# 改善箇所説明図

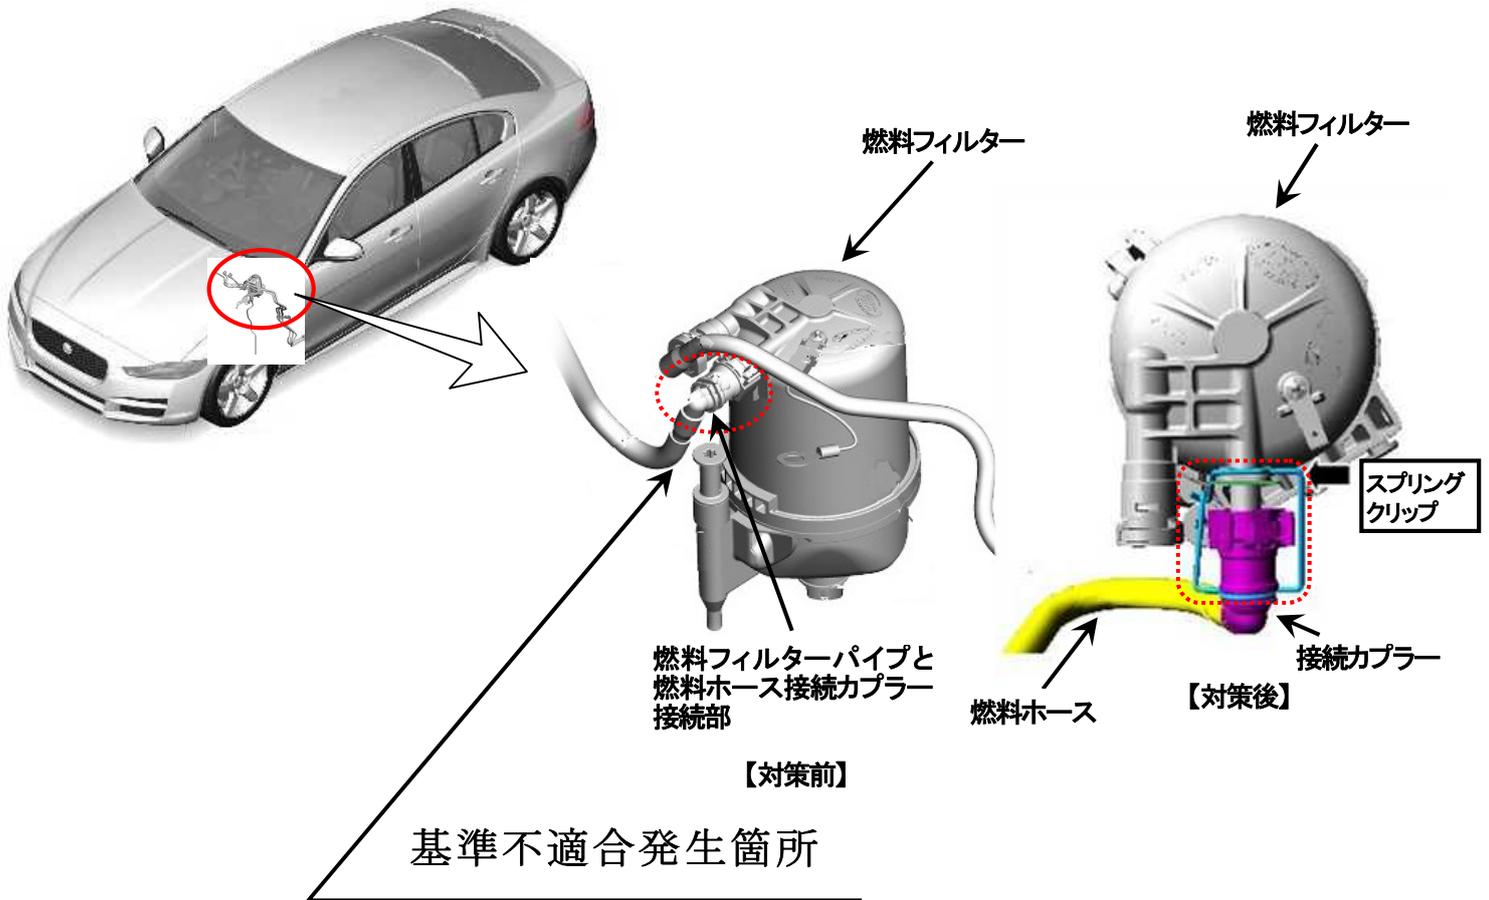
燃料装置において、燃料フィルターの振動に対する評価が不十分なため、燃料ホース接続部がエンジン振動等により磨耗することがある。そのため、そのままの状態で使用を続けると、当該接続部の磨耗が進展し、燃料ホースが外れて燃料が漏れ、燃料供給ができず、最悪の場合、走行中にエンジンが停止し、再始動できなくなるおそれがある。

全車両、燃料フィルターと燃料ホース接続部に対策品（スプリングクリップ）を取り付ける。

識別：対策部品「スプリングクリップ」が取り付けられていることで識別出来る。
